LYCEE GUEBRE MARIAM - ADDIS ABEBA - ETHIOPIE

BATIMENT SALLE VIDEO - SALLE SPORT - MOTRICITE – BLOCK 13-28

RAPPORT

D'AUDIT SOLIDITE & SECURITE DES PERSONNES

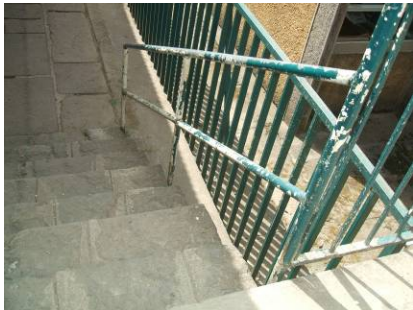
Local	Observations	Photos
<p data-bbox="174 411 353 507">Toiture – Blocks 13 et 28</p> <p data-bbox="203 528 277 596">U</p>	<p data-bbox="398 376 1196 472">R2.1 : Nous avons constaté des fuites d'eau à travers la toiture. Des travaux de réhabilitation sont nécessaires.</p>

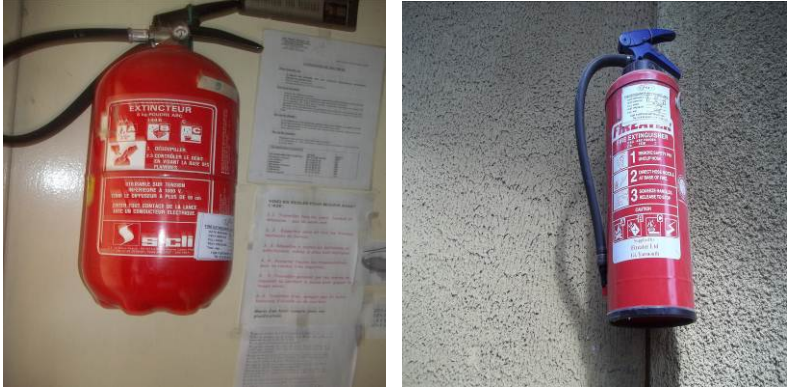
Local	Observations	Photos
<p>Tout le Bâtiment</p> <p align="center">I</p>	<p>R1 : Un extincteur portatif à poudre de type ABC est fourni dans le bâtiment et est renouvelé régulièrement, toutefois nous avons noté que sa date arrivait à expiration dans la semaine suivante à la date où l'audit a été effectué. La nécessité de le renouveler s'impose donc mais nous rappelons que cet extincteur doit être installé conformément aux exigences de la norme française qui définit les moyens de secours tels cités ci-dessous :</p> <p><u>Art. R30 (ERP Type R):</u></p> <p><i>La lutte contre l'incendie doit être réalisée:</i></p> <ul style="list-style-type: none"> ▪ <i>par des extincteurs portatifs <u>à eau pulvérisée de 6 litres minimum judicieusement répartis, avec un minimum de 1 appareil pour 200 m², de telle sorte que la distance maximale à parcourir pour atteindre un extincteur ne dépasse pas 15 m ;</u></i> ▪ <i>par des extincteurs appropriés aux risques particuliers (surtout dans les locaux techniques)</i>
